COMMUNE DE CORSEAUX

PLAN D'AFFECTATION COMMUNAL

**RAPPORT EXPLICATIF (47 OAT) PORTANT
SUR LES MODIFICATIONS POUR
ENQUÊTE PUBLIQUE COMPLÉMENTAIRE**

Version du (enquête publique complémentaire) 11.07.2025

Modification du plan d'affectation de la Commune sur la parcelle n° 30 - sans échelle

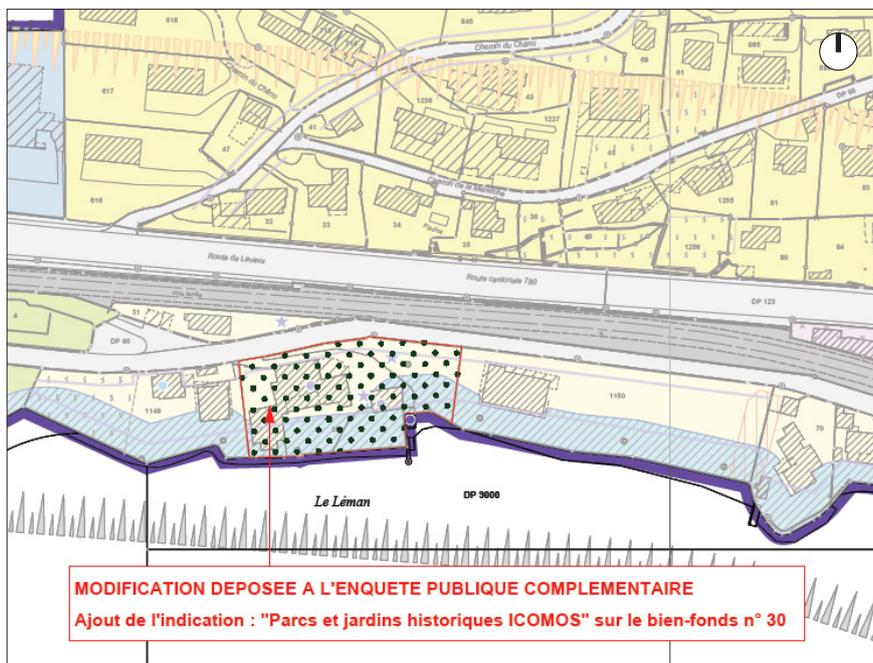
Ajout d'un secteur « parcs et jardins historiques certifiés ICOMOS » - BF n° 30

Justification. L'entier de la parcelle n° 30 est identifiée en qualité de jardin historique certifié ICOMOS. Cette précision a été indiquée dans le rapport explicatif (47 OAT) déposé à l'enquête publique. Cependant, cette mention a été oubliée sur le plan d'affectation de la commune. Le dossier d'enquête publique complémentaire corrige donc cet oubli.

Modification du plan d'affectation de la commune sur la parcelle n° 135 - sans échelle

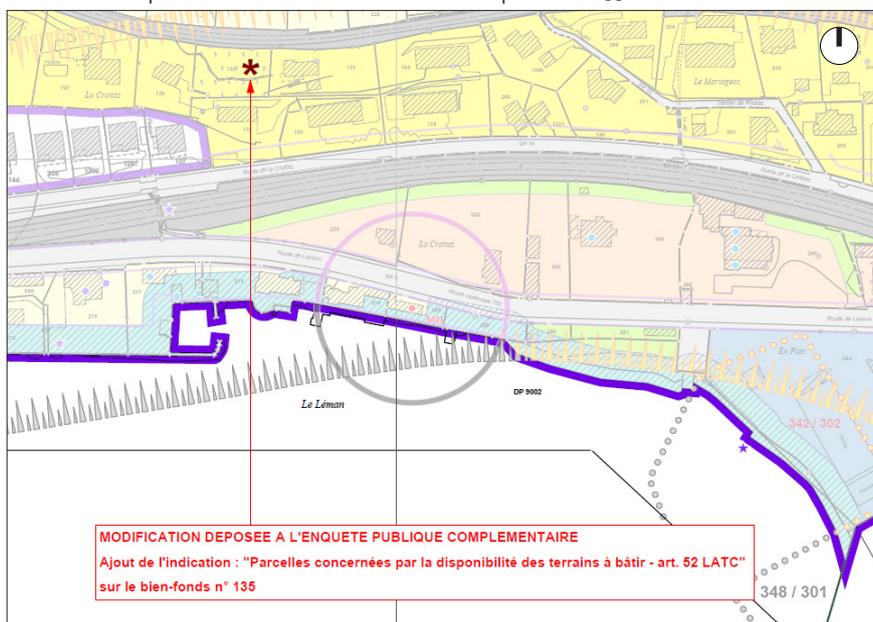
Ajout d'une garantie de disponibilité des terrains en zone à bâtir - BF n°135

Justification. La parcelle n° 135, affectée en zone d'habitation de très faible densité 15 LAT B (surface RF : 971 m²), n'est actuellement pas construite. Conformément à l'art. 52 LATC, le symbole de la garantie de disponibilité des terrains en zone à bâtir doit donc y être ajouté.
